Colmar

Fiches d'analyse et suites données aux remarques formulées lors de l'enquête publique sur le PLU arrêté

**Annexée à la délibération du Conseil
Municipal du 27 mars 2017,
approuvant le PLU**

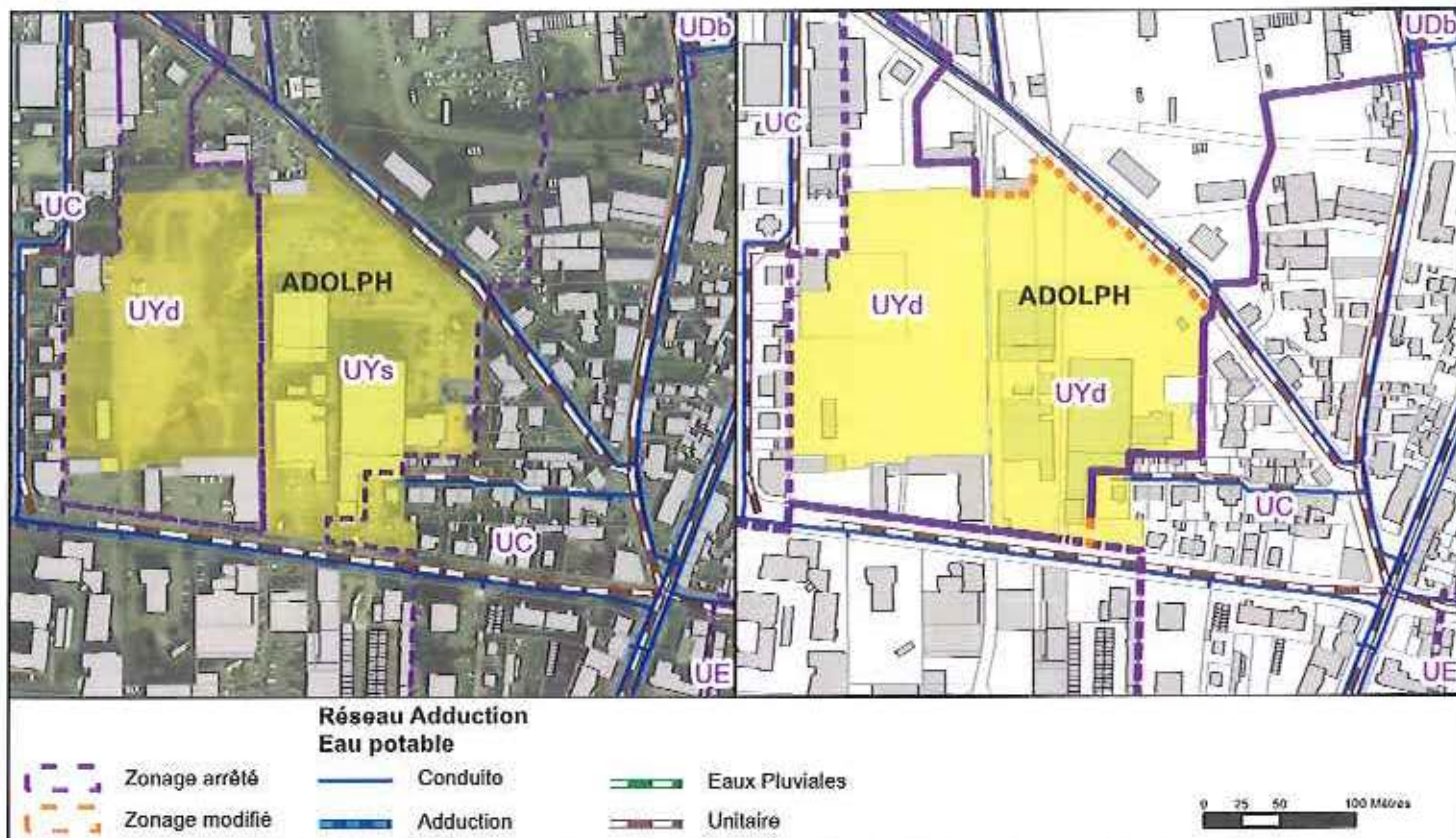
Détail de la demande :
Changement de zonage en UYd

La Commission d'Enquête approuve la demande de modification tant pour la création d'un ascenseur que pour le classement UYd. Il s'agit en effet de ménager un cheminement décent aux personnes handicapées et aux enfants en poussettes. La vocation du site MILUPA est tertiaire (économique et sociale) mais pourrait comprendre de l'habitat.

Maintien des dispositions du PLU arrêté. Suivre partiellement l'avis de la Commission d'Enquête. Le règlement permettra la construction d'un ascenseur rue d'Agen.
Le site est peu propice à l'accueil d'habitat.

Avis favorable à la proposition.
Maintien des dispositions du PLU arrêté.

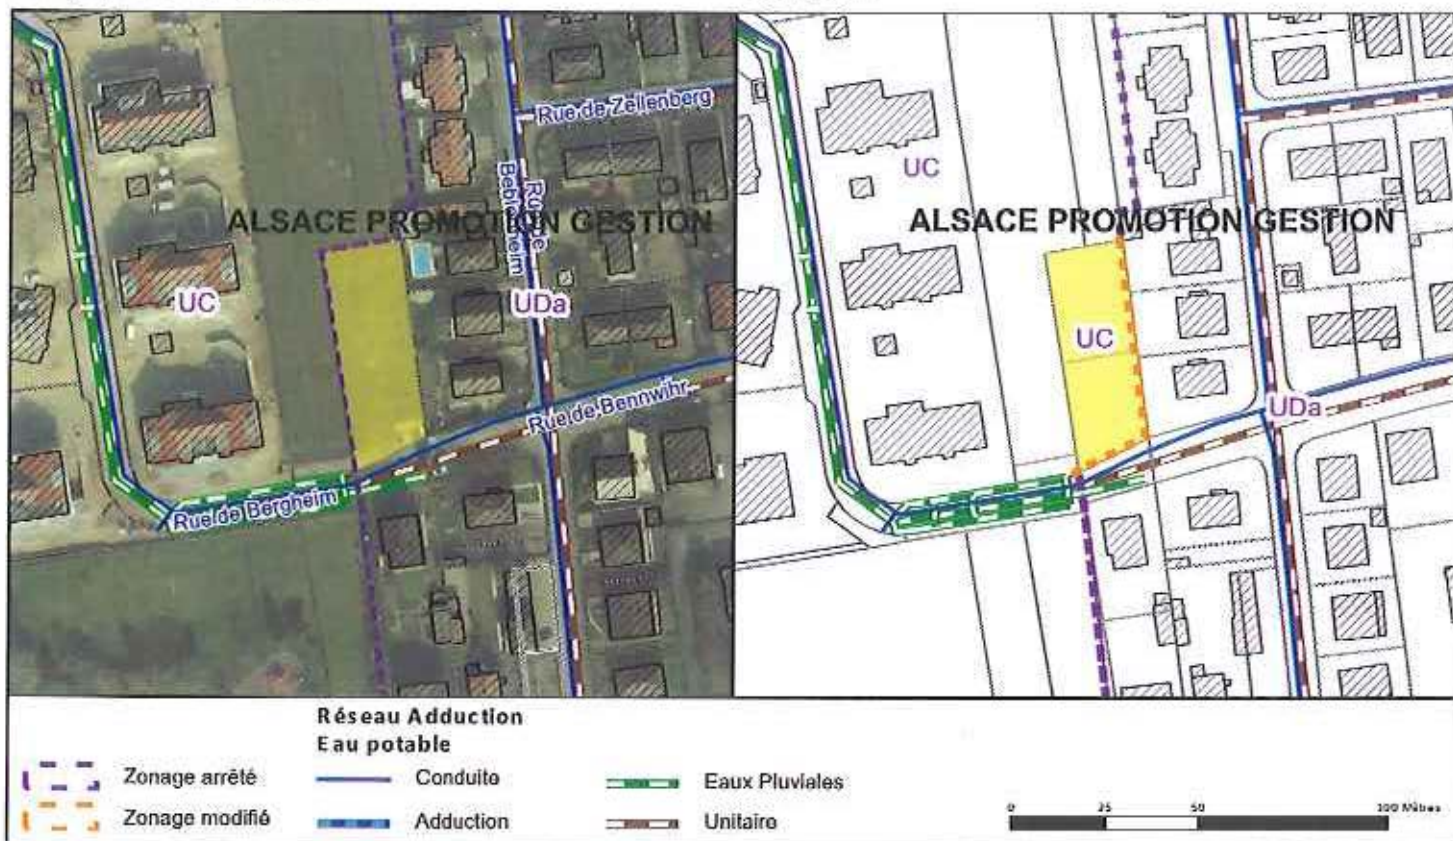
Détail de la demande :
Changement de zonage en UC

Avis favorable à la demande.

Modification des dispositions du PLU arrêté. Suivre l'avis de la Commission d'Enquête. Changement de zonage en UC, en adéquation avec le projet en cours d'instruction.

Avis favorable à la proposition.
Modification des dispositions du PLU arrêté.

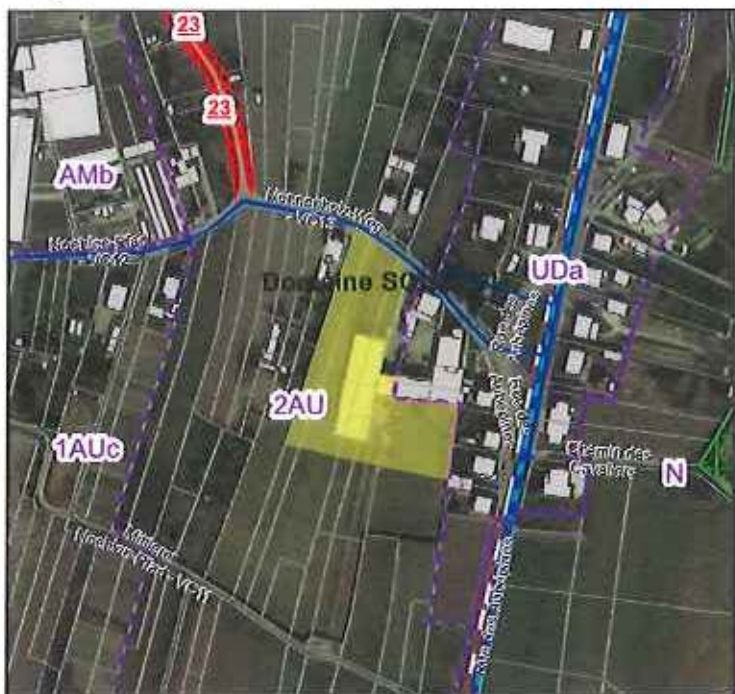
La Commission d'Enquête émet un avis favorable à la demande d'une modification du classement pour permettre le développement du Domaine. La zone UDa ayant une vocation résidentielle n'est pas appropriée. La Commission propose un classement agricole autorisant les constructions liées à l'exploitation.

Modification des dispositions du PLU arrêté. Suivre l'avis de la Commission d'Enquête. Changement de zonage en AV qui permettra la construction de bâtiments nécessaires au Domaine.

Avis favorable à la proposition.
Modification des dispositions du PLU arrêté.

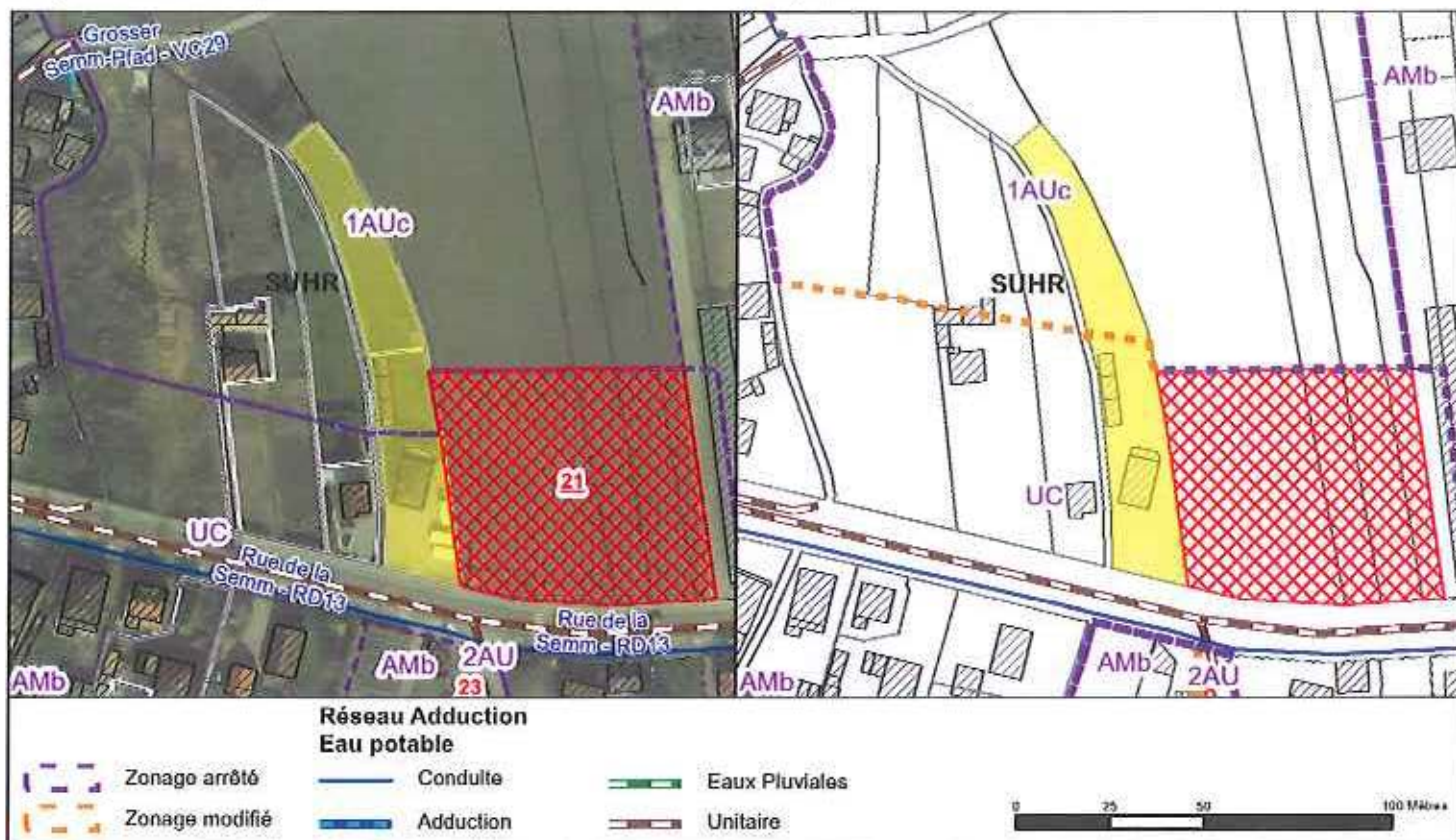
La Commission d'Enquête est favorable à cette modification et demande le maintien du tracé du POS actuel entre la zone UC et 1AUc.

Modification des dispositions du PLU arrêté. Suivre l'avis de la Commission d'Enquête. Si l'ensemble de la parcelle ne peut être classée en UC, du fait notamment de sa superficie, la limite qui scinde la parcelle en 2 zones, est déplacée vers le Nord. Ce changement conforme au tracé actuel du POS, augmente les droits à construire, en cohérence avec le front bâti rue de la Semm.

Avis favorable à la proposition.
Modification des dispositions du PLU arrêté.

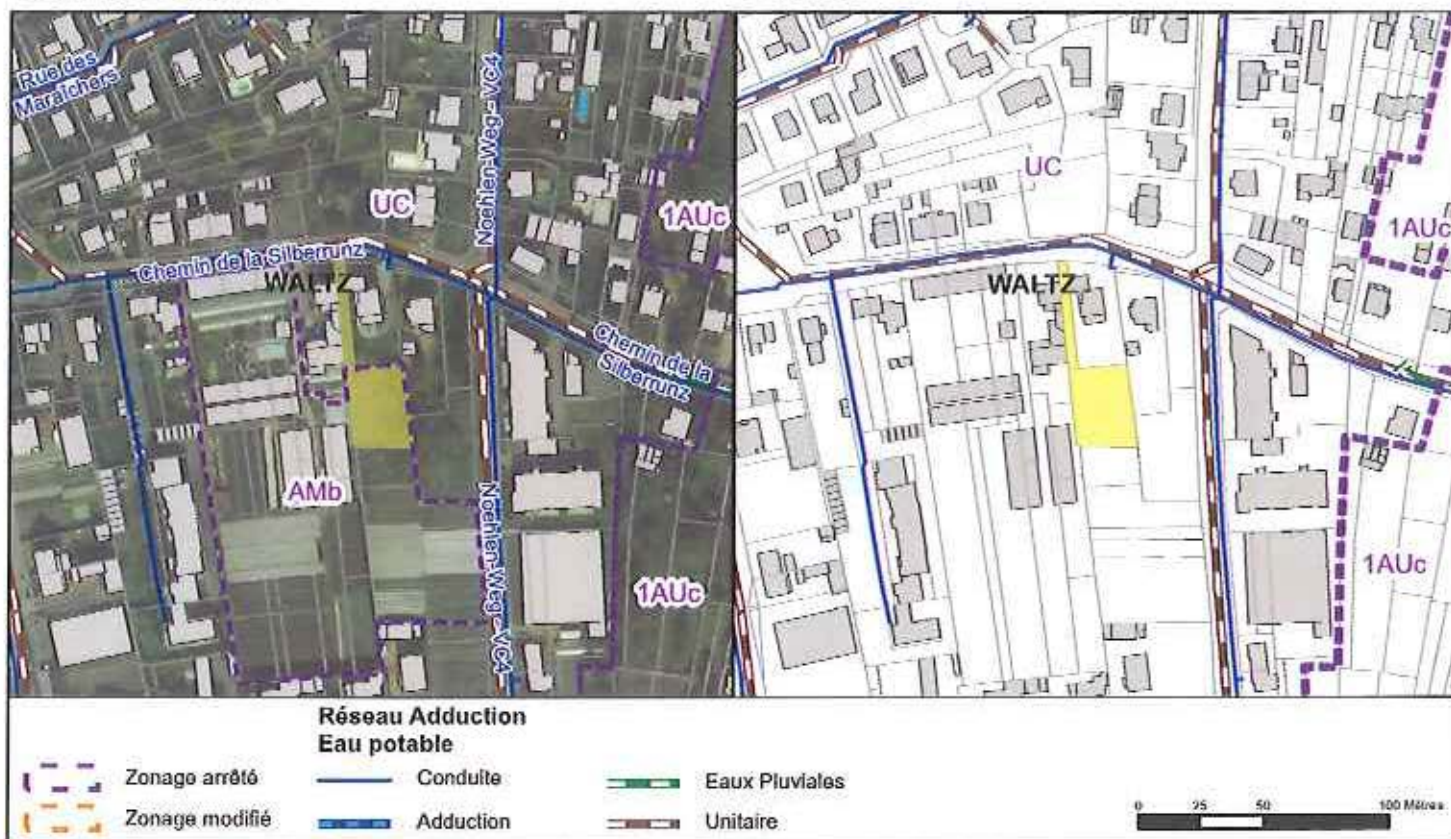
Avis favorable pour une modification du classement en UC.

Modification des dispositions du PLU arrêté. Suivre l'avis de la Commission d'Enquête. Changement de zonage en UC.

CF : en cohérence avec la modification du zonage de l'exploitation maraîchère attenante.

Modification des dispositions du PLU arrêté.

Emplacement réservé n°17

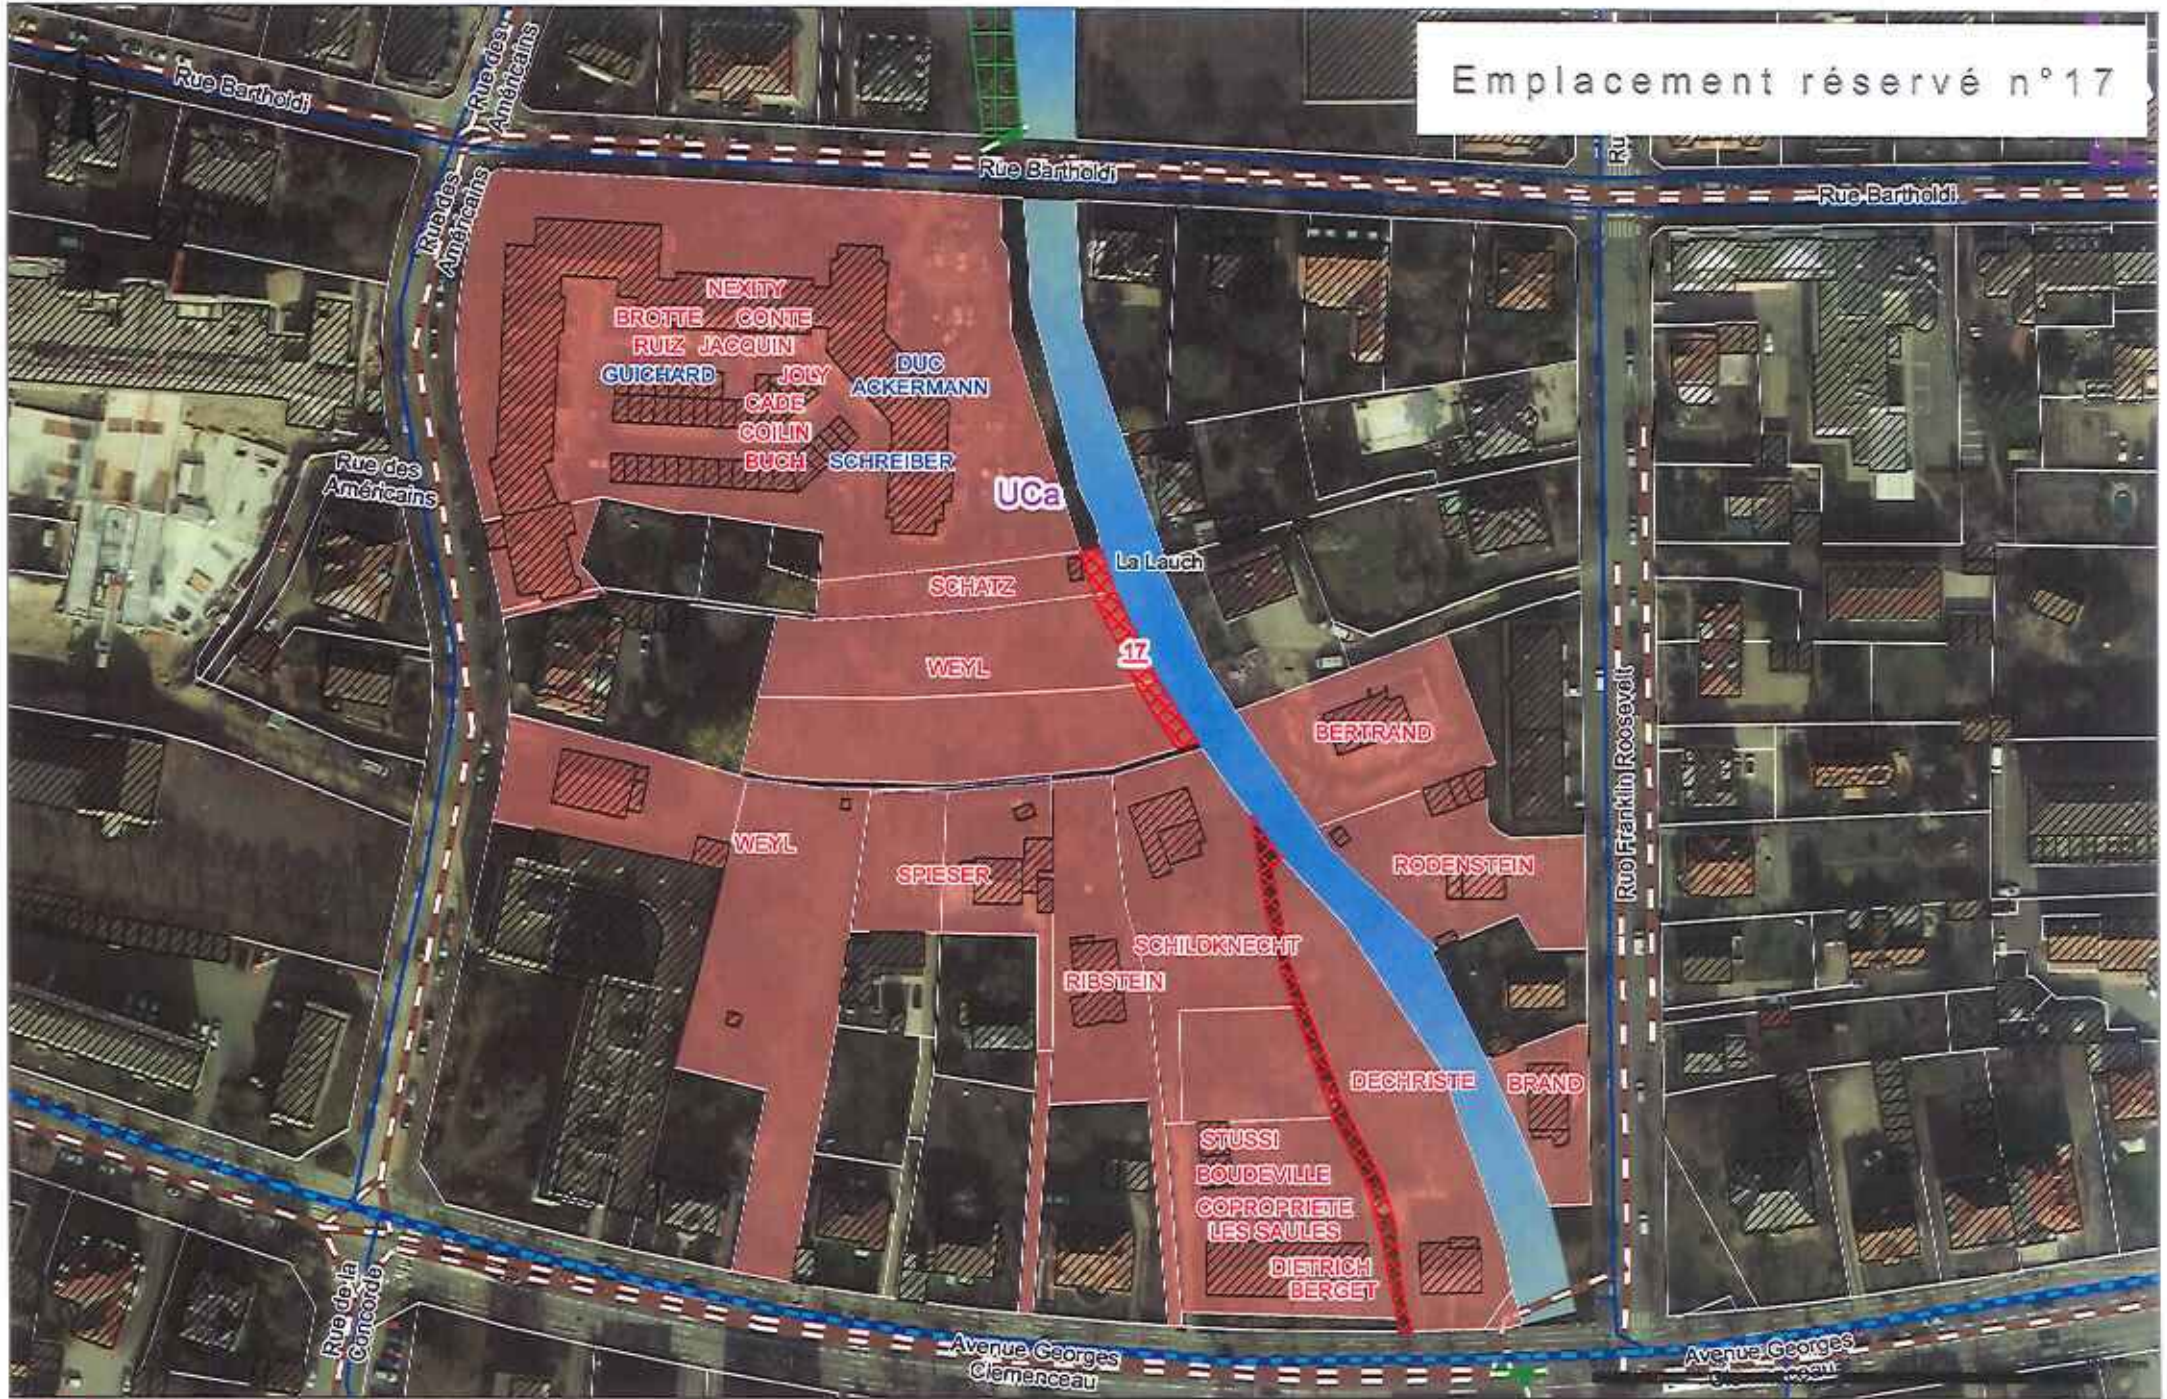
La Commission d'Enquête donne un avis favorable à cette suppression.

Avis favorable à la proposition.
Modification des dispositions du PLU arrêté.
